VERSLAG VAN ONDERZOEK VAN EEN ELEKTRISCHE INSTALLATIE VOOR EEN WERF OF TIJDELIJKE AANSLUITING - DEFINITIEVE OF RESIDENTIELE AANSLUITING

Plaats van onderzoek : Calabria 2

Projectnummer : 20111139

Bord 2slaapkamers

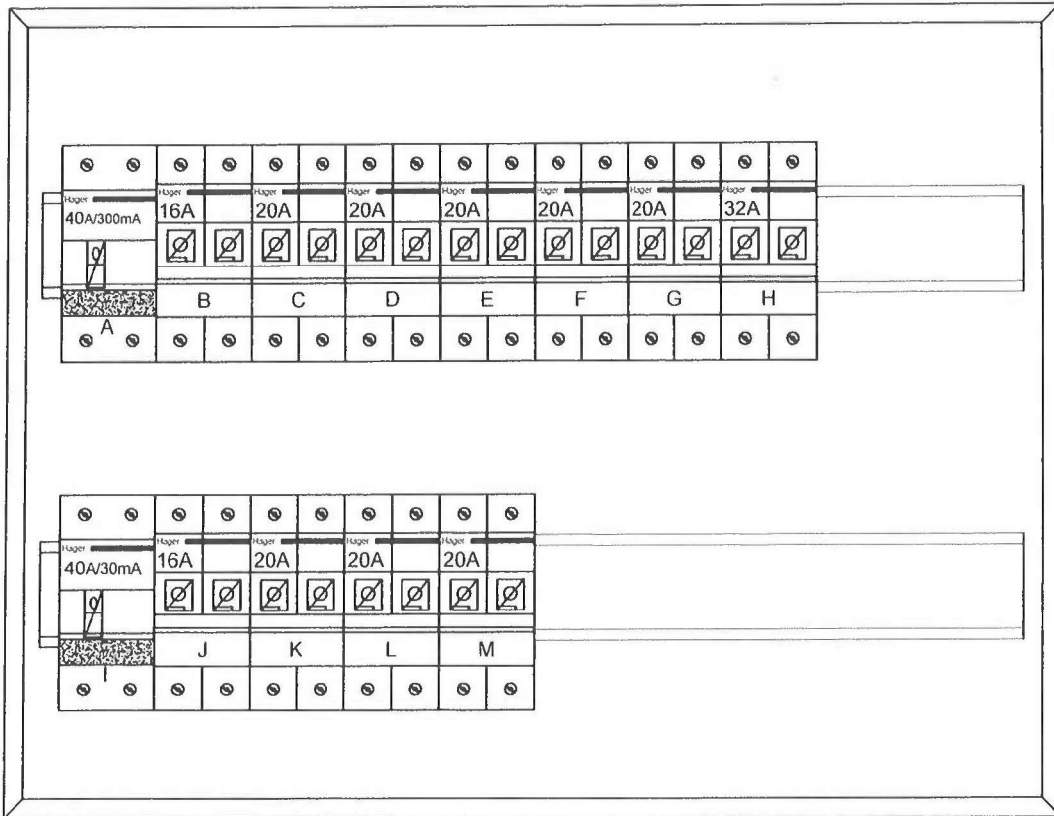
N Hoofdequipotentiale - bijkomende equipotiale verbinding nog niet aangesloten.

N Badkamer - gasleiding - waterleiding - CV ketel - nog niet geplaatst.

Nota: Verlichtingsarmaturen zijn nog te plaatsen!
